改善箇所説明図

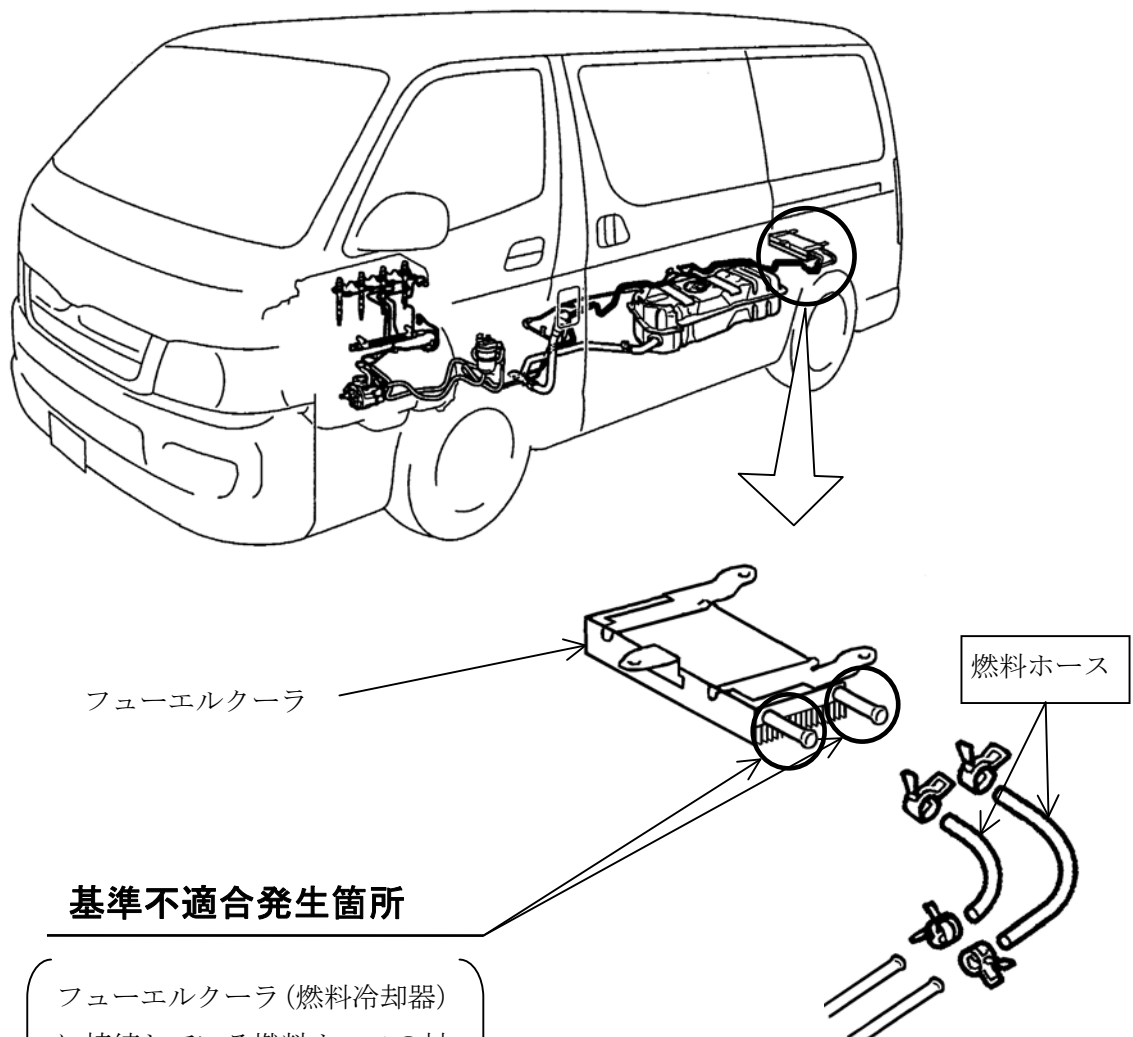
基準不適合発生箇所

フューエルクーラ（燃料冷却器）に接続している燃料ホースの材質が不適切なため、当該クーラのホース接続部に融雪剤等が付着すると電食による錆が発生することがある。そのため、そのまま使用を続けると接続部の錆が進行し、最悪の場合、燃料が漏れるおそれがある。

改善の内容

全車両、燃料ホースを対策品と交換する。また、ホース接続部を点検し、錆のあるものはフューエルクーラを新品と交換する。
